拉合尔水与污水管理项目（LWWMP）

第一次标前会议纪要

**拉合尔污水与排水管理项目（LWDMP）——从LARECHS COLONY至
GULSHAN E RAVI的污水系统，拉合尔（采用非开挖技术）**

2025年10月30日

DRAWING NO.:-
LW - TD - 402

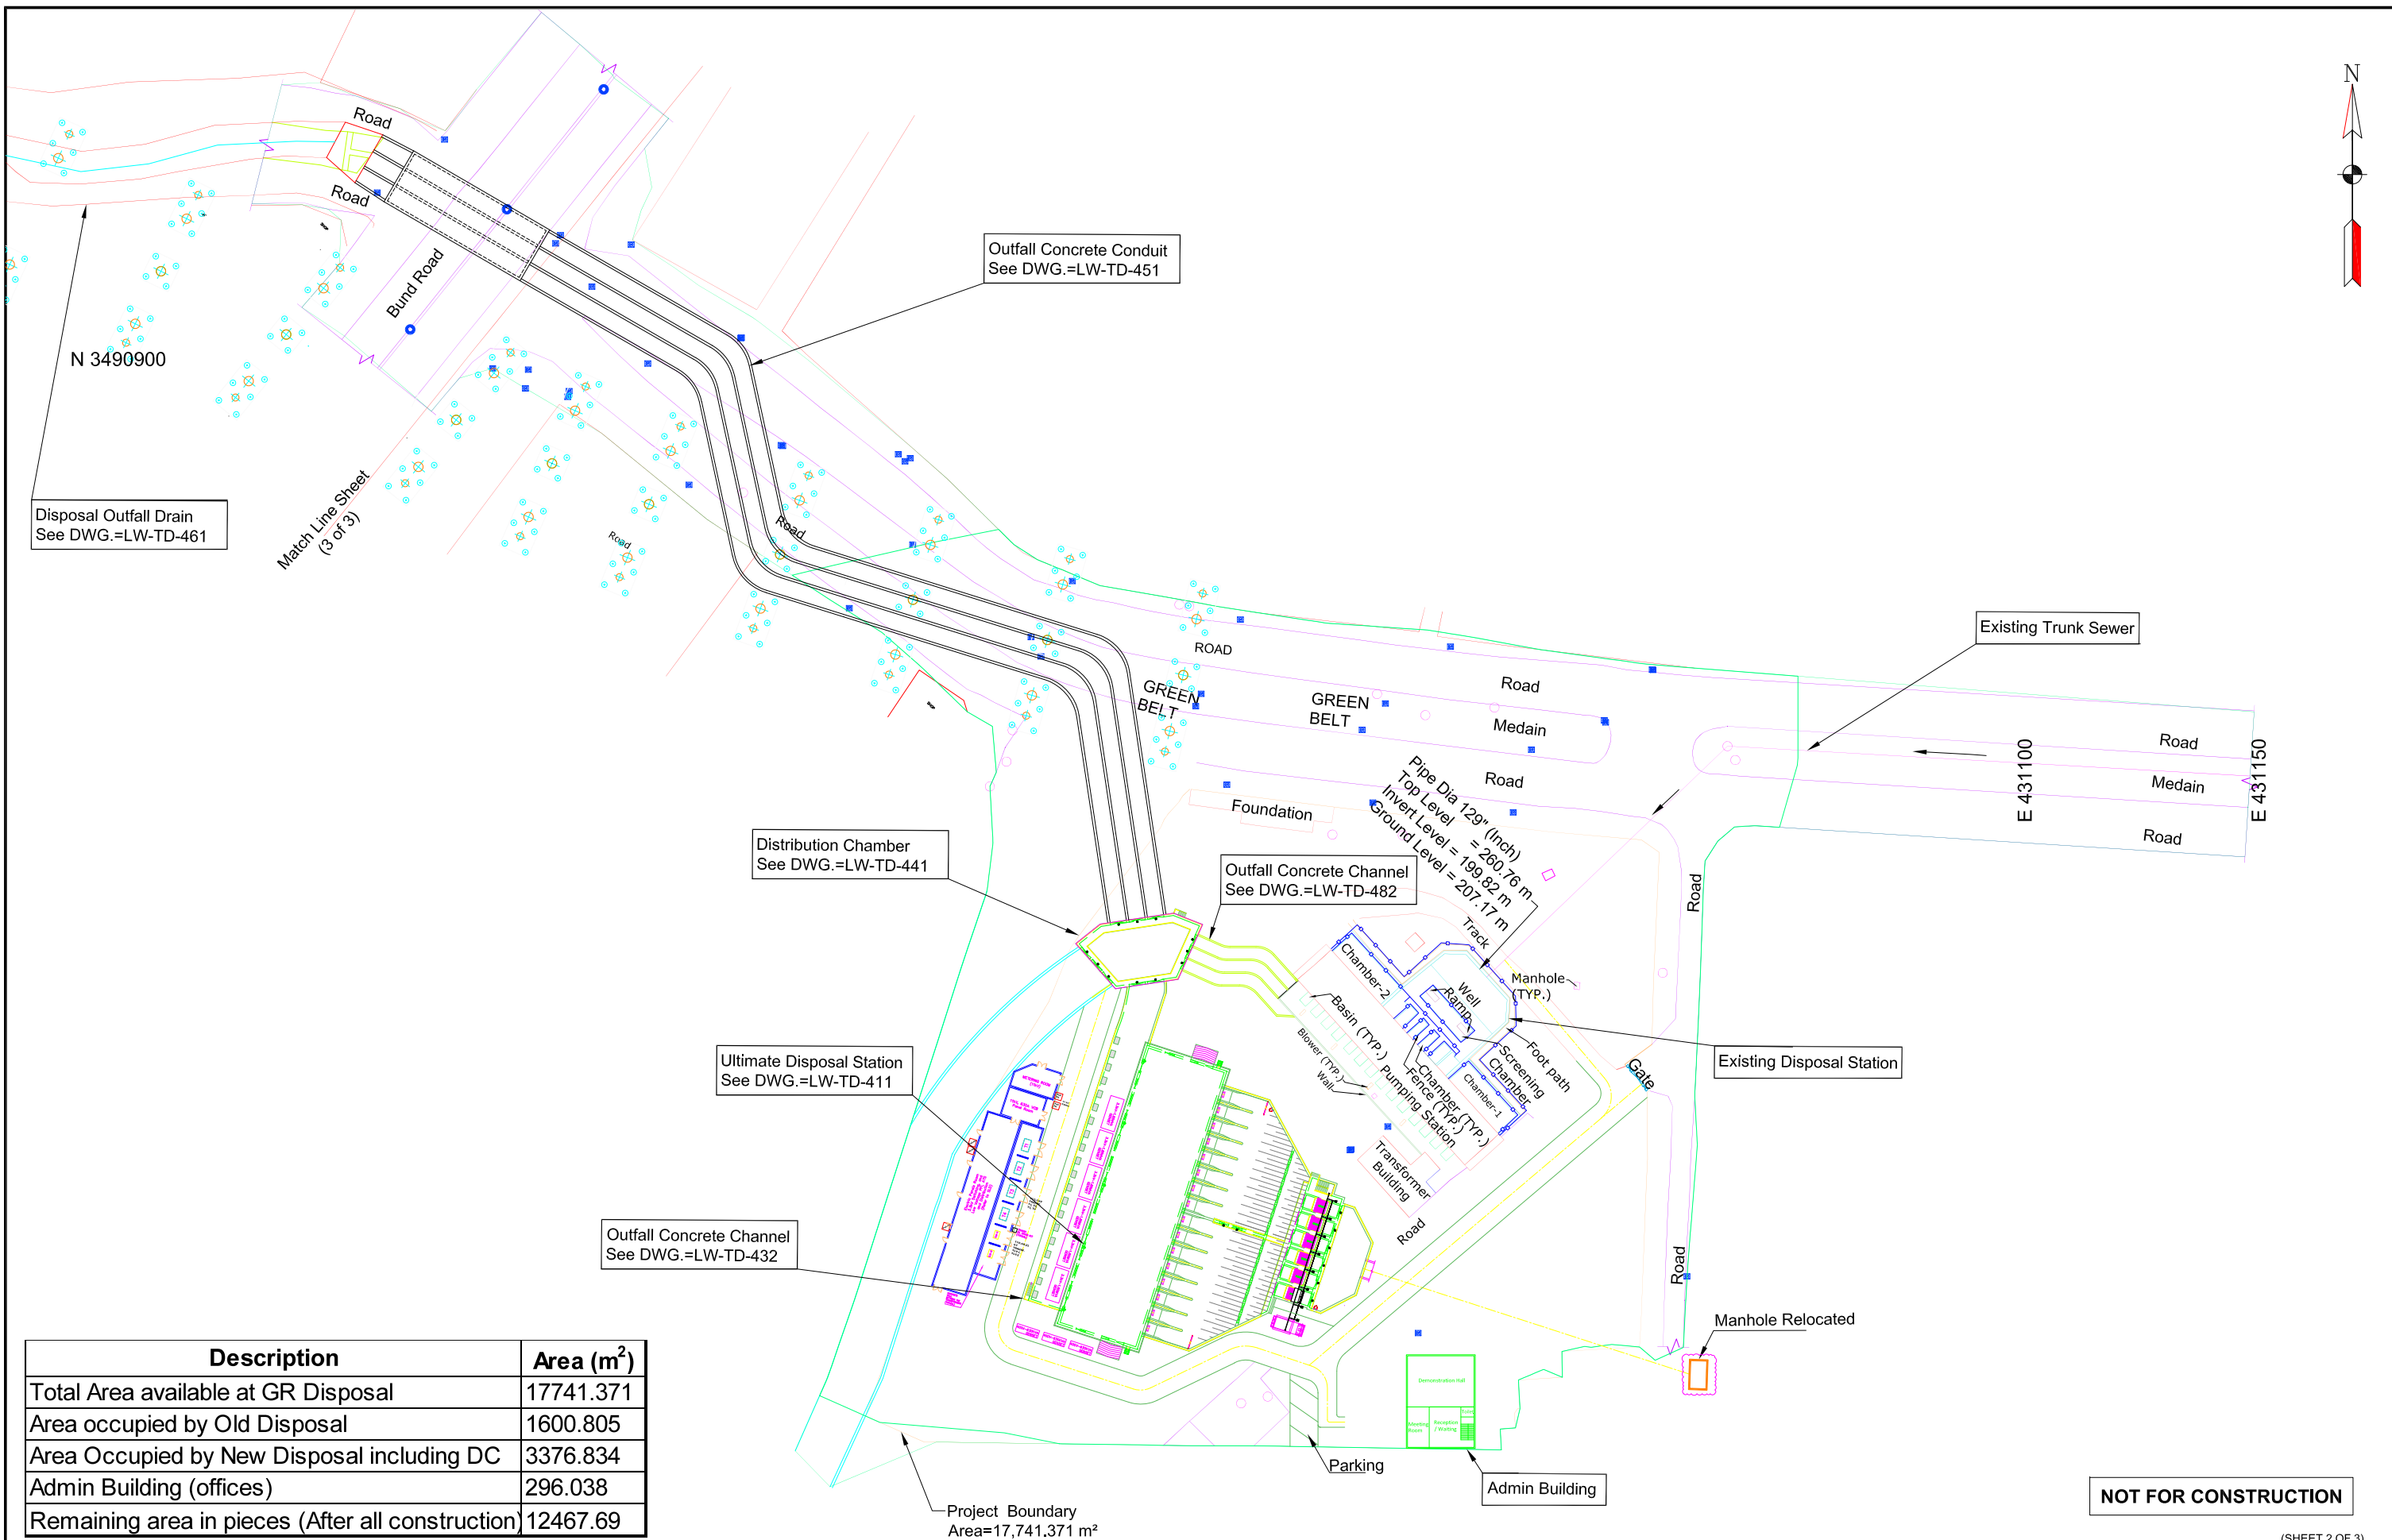
39.	第3卷, 第二部分, 第6节业主要求图号LW-TD-411至LW-TD-424	最终处置站建筑的布局 and 结构详图存在差异。已注意到最终处置站建筑的总体布局 and 结构详图中存在若干不匹配之处。请建议正确的布局图纸?	兹澄清, 更新图号402附于附件F, 如有任何不一致, 以该图为准。将发布反映上述内容的补遗。

LW - TD - 177

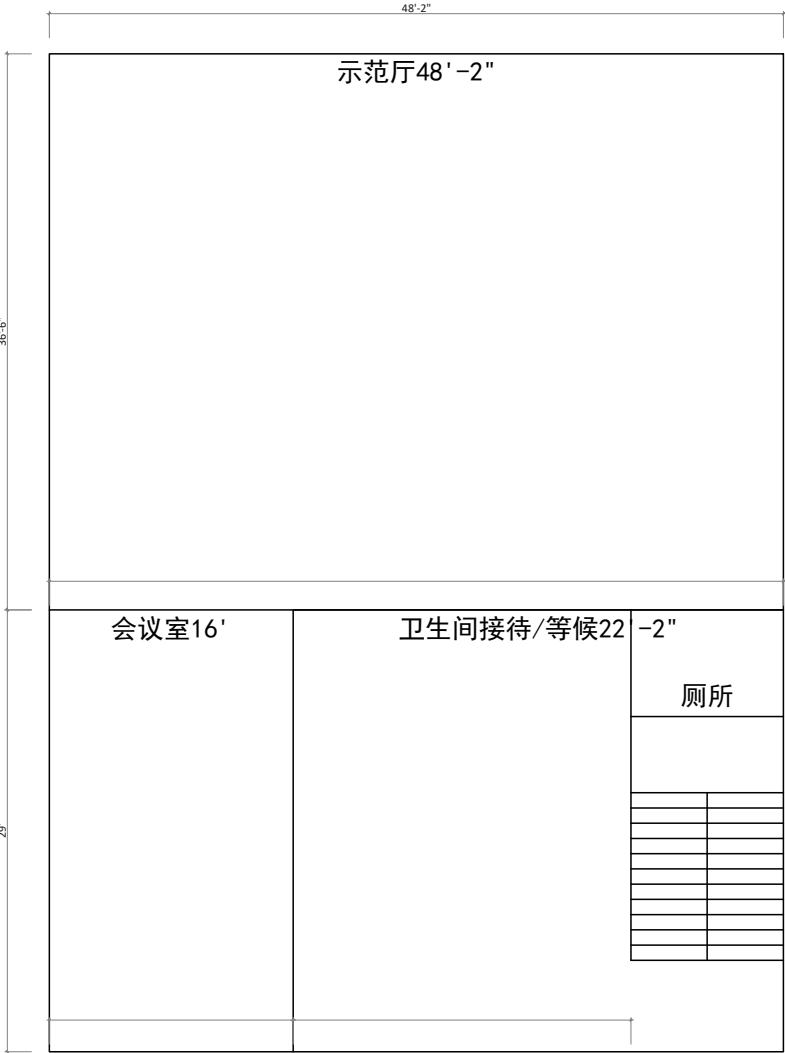
42.	第3卷，第二部分，第6节业主要求（表4.10第6-55页，及表4.11第6-57页）；图号LW-TD-177	除臭控制和通风系统数量存在冲突。如参考章节所述，在招标文件的不同位置观察到除臭控制系统数量不一致。请确认确切的数量/数目。	这是为了澄清 除臭和通风系统的总数为29 。招标文件中任何位置的除臭和通风系统数量应读作29，如第6节业主要求表4.11（第6-57页）所述。更新后的图纸（LW-TD-177）作为附件-G附上。将发布反映上述内容的补遗。

附件-H

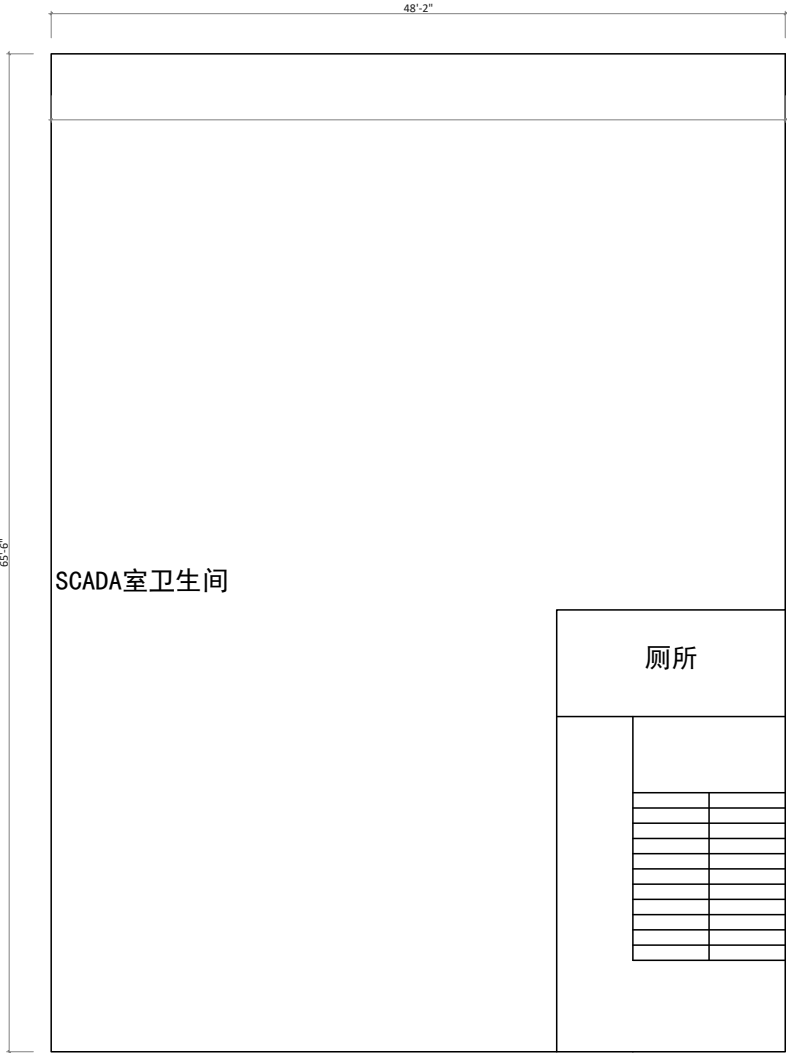
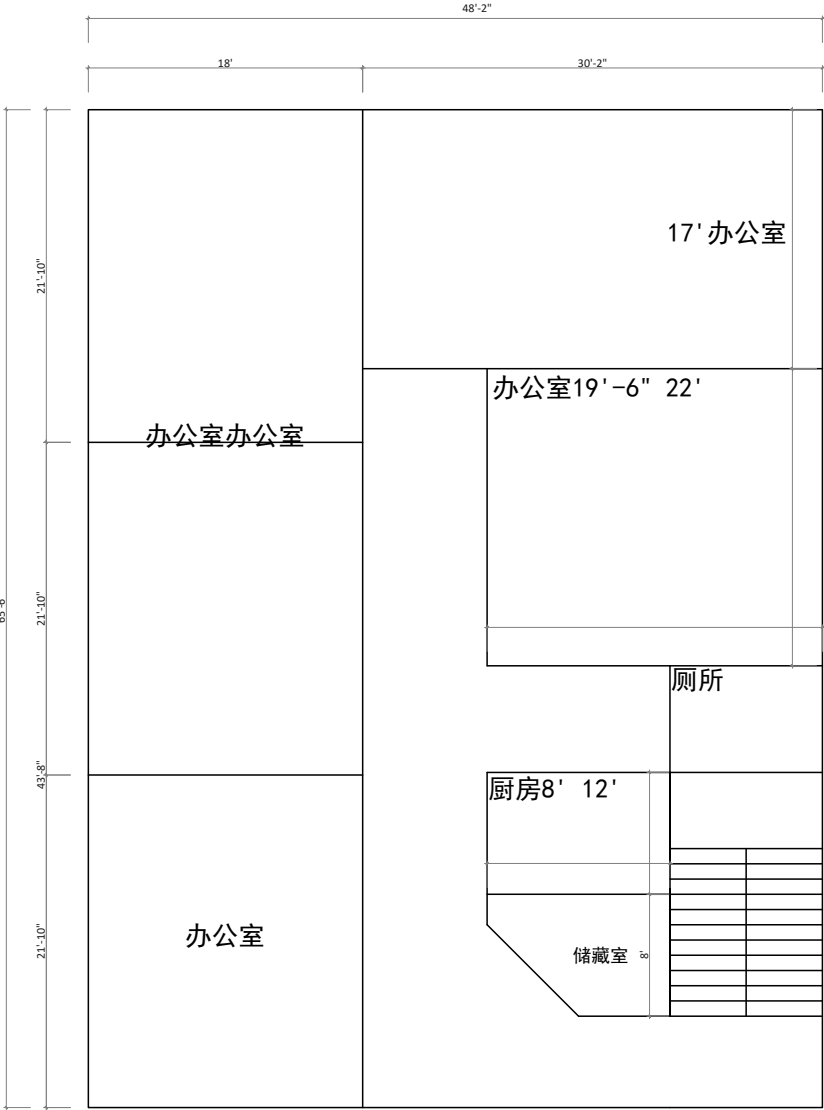
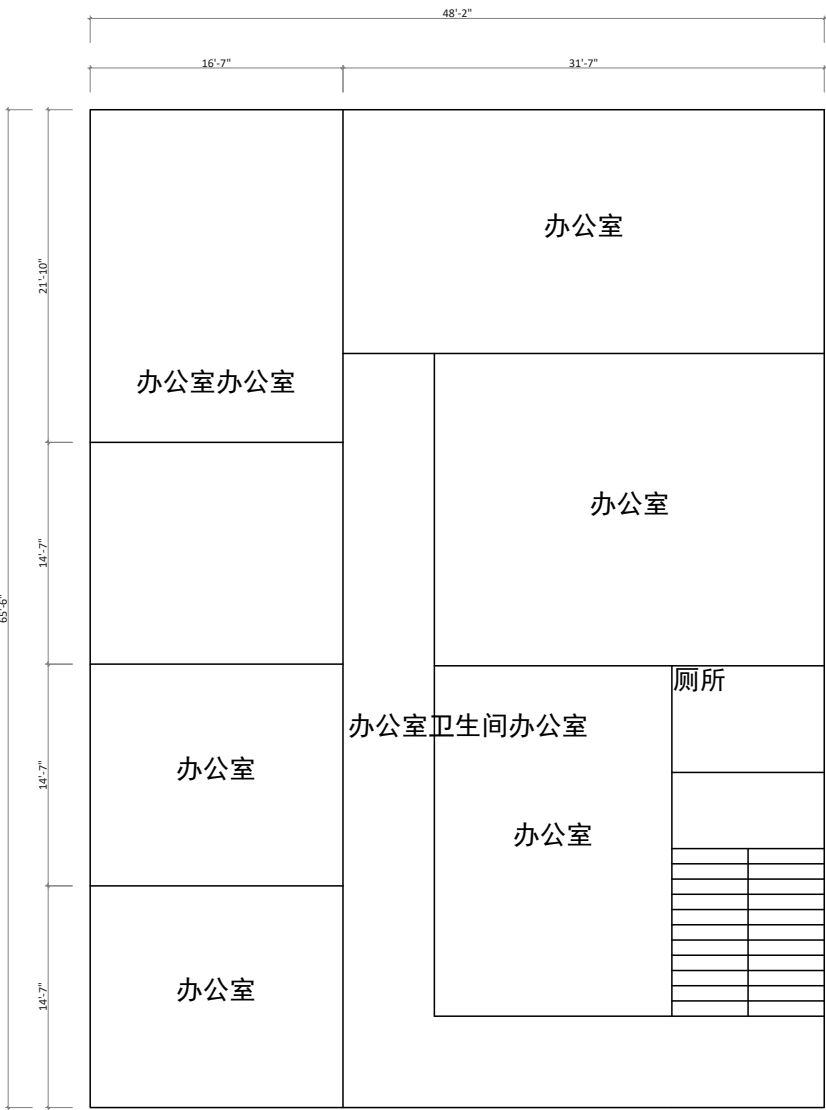
44.	第2卷，第二部分，第6节业主要求第4.1.11条，xx款（第6-67页）	办公楼建设文中提到承包商必须建造一栋除底层外的全功能三层建筑（每层500平方米）。然而，在价格表中（项目编号3.27），仅提及为三层办公楼。请澄清，是地面加三层建筑，还是仅3层，每层500平方米面积？	这是为了澄清承包商应建造一栋设施齐全的地面以上三层办公楼（共四层），每层建筑面积为296平方米，并配备电梯。该建筑的布局见作为 附件-H所附的图纸 。将发布反映上述内容的补遗。
